Hoorzitting door raad bestemmingsplan Ontwerpbestemmingsplan 'Bornsestraat 36 Bornerbroek', NL.IMRO.NL.IMRO.0141.00132-BP21

Datum hoorzitting	maandag 27 juni 2022

Toelichting zienswijze

Figuur 1 Situatie Bornsestraat 36 te Bornerbroek.

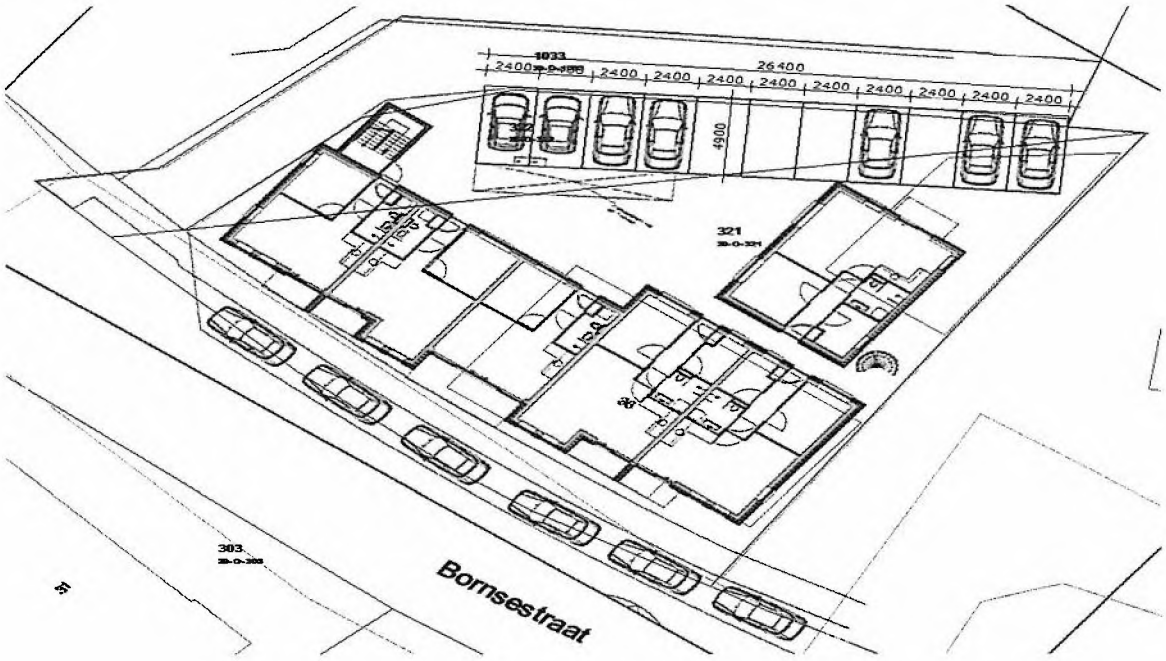
- Op figuur 1 gaat de kadastrale lijn dwars door de parkeerplaatsen aan de Bornsestraat. Dit is de kadastrale erf grenslijn. Dit betekent zoals u kan zien dat deze parkeerplaatsen deels op eigen terrein liggen en deels niet. Dit betekend dat deze 6 parkeerplaatsen helemaal NIET gerealiseerd kunnen worden op eigenterrein. Dit betekent dat hiermee nog eens 4 parkeerplaatsen (6 minus 2 parkeerplaatsen die hierboven al zijn afgevallen) komen te vervallen en dat brengt de teller op een totaal van 6 parkeerplaatsen die niet gerealiseerd kunnen worden en tevens zoude moeten afvallen in het ontwerp bestemmingsplan!

- Bovendien vormen de 6 parkeervakken aan de Bornsestraat een bedreiging voor de verkeersveiligheid want deze 6 vakken liggen in een zeer onoverzichtelijk bocht welke je vanaf Borne niet goed kan overzien. Wat veilig (file) parkeren vrijwel onmogelijk maakt.

Afbeelding 3.1: Plattegrond nieuwe situatie (Bron: [redacted])

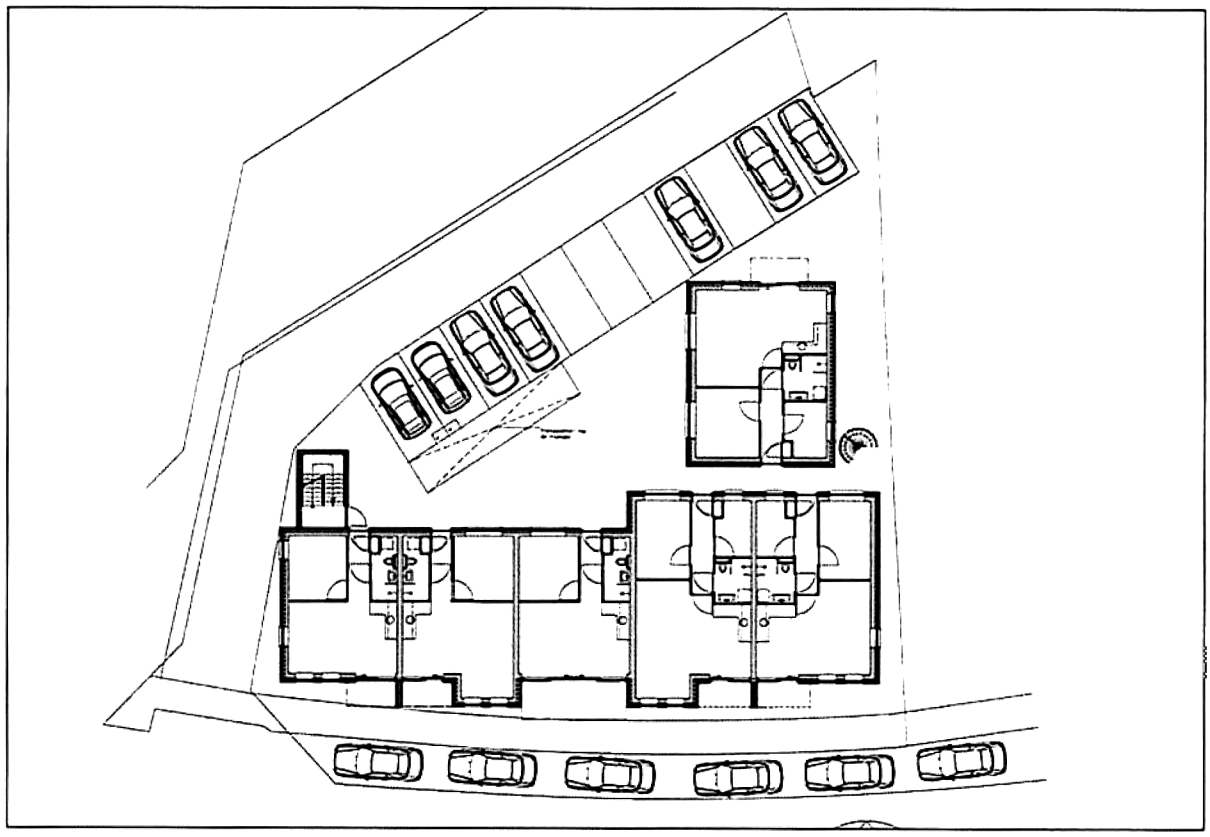
- Ten eerste: de oostelijke parkeerplaats ligt volledig buiten de kavel, dus niet op eigen terrein en kan daardoor niet gerealiseerd worden en valt dus af.
- Daarnaast komt de westelijke parkeerplaats te vervallen, om zo naar eigenzeggen te kunnen voorzien in een veilige ontsluitingsroute zoals beschreven staat in het bestemmingsplan (hoofdstuk verkeer 3.2.3.)

- Verder staat in de parapluherziening parkeren van de gemeente Almelo omschreven dat de minimale afmetingen van parkeervakken 2,5 bij 5 meter moeten zijn. De parkeervakken die hier ingetekend zijn gemiddeld 2,4 bij 4,9 meter. Hierdoor zijn aan de achterzijde maximaal 10 i.p.v. 11 parkeervakken mogelijk hierdoor vervalt opnieuw één parkeerplaats dit is de derde parkeerplaats die afvalt.

- Daarnaast is 1 parkeervak van de 11 parkeervakken achter het complex een standplaats voor een gemeenschappelijke elektrische auto en is hierdoor geen parkeerplaats ten behoeve van dit plan en valt hiermee dus ook af. Dit is de vierde parkeerplaats die afvalt
